WA63121	***101751***	***LAVE LINGE***
1	Vue extérieure

NOMENCLATURE
PIECES DETACHEES

GORENJE : WA 63121
TYPE : PS33/120

5 Vue éclatée 4

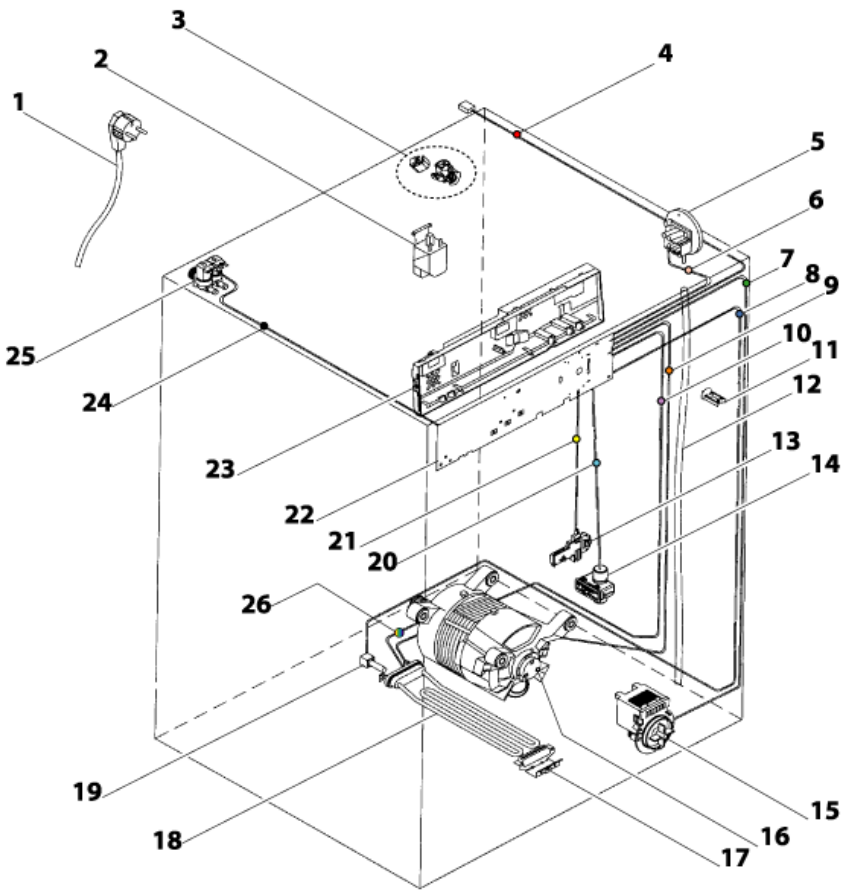
Je vous informe d'une nouvelle durite bac filtre pour les machines avec cuves en CARBOTECH - unité de commande PG1-3.
La nouvelle durite a une boule qui améliore l'efficacité de lavage (DSS - Detergent saving system - système d'économie de détergent) pour plus d'informations voir document joint
En raison de cette nouvelle durite, le pressostat change lui aussi

Anciennes pièces	**Nouvelles pièces**
Durite 03011308	**Durite 03011530**
Pressostat 03011321	**Pressostat 03011393**

Ce changement est valable à partir du N° de série 52930001 -
En raison des différences de niveau d'eau entre les nouvelles et les anciennes pièces, elles ne sont pas interchangeables
Prenez en considération les nouvelles et les anciennes pièces
